関西電力(株)高浜発電所1・2(3・4)号炉の 特定重大事故等対処施設に係る審査について

平成30年2月7日
原子力規制庁

3. 審査結果：特重施設を構成する設備の設計及び体制（1 / 2）

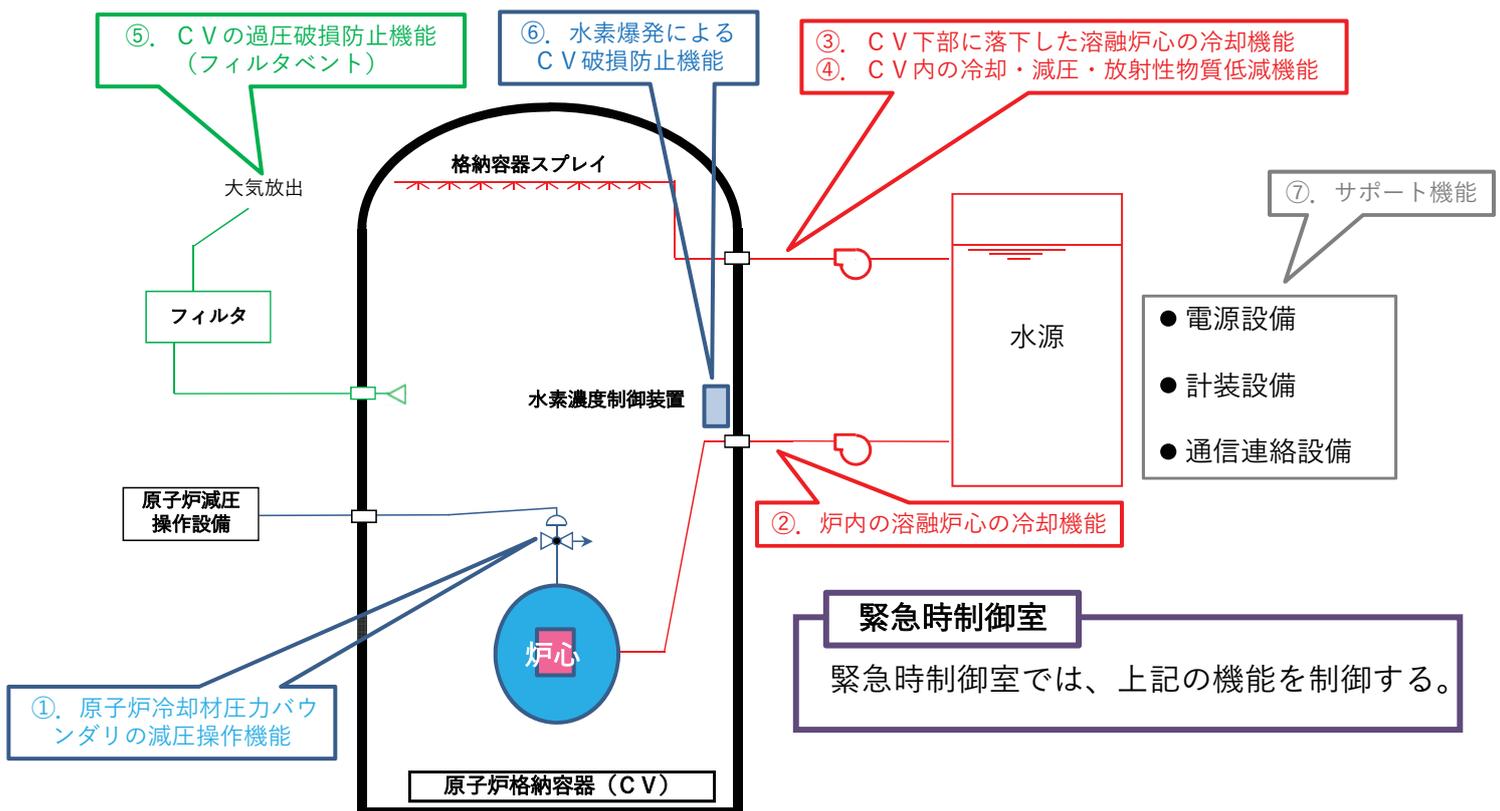
原子炉格納容器の破損を防止するために必要な機能を有する設備に係る設計方針について、以下の①から⑧の機能を有する設備及び緊急時制御室を設置するなどとしていることから第42条第2号に適合するものと判断した。

また、当該機能を維持するための必要な操作に係る体制、手順等を整備する方針が技術的能力基準2.2に適合するものと判断した。

- ① 原子炉冷却材圧力バウンダリの減圧操作機能（原子炉減圧操作設備）
- ② 炉内の溶融炉心の冷却機能（低圧注水設備）
- ③ 原子炉格納容器下部に落下した溶融炉心の冷却機能（原子炉格納容器下部への注水設備）
- ④ 原子炉格納容器内の冷却・減圧・放射性物質低減機能（格納容器スプレイへの注水設備）
- ⑤ 原子炉格納容器の過圧破損防止機能（フィルタベント）
- ⑥ 水素爆発による原子炉格納容器の破損防止機能（水素濃度制御装置）
- ⑦ サポート機能（電源設備、計装設備、通信連絡設備）
- ⑧ 上記設備の関連機能（減圧弁、配管等）
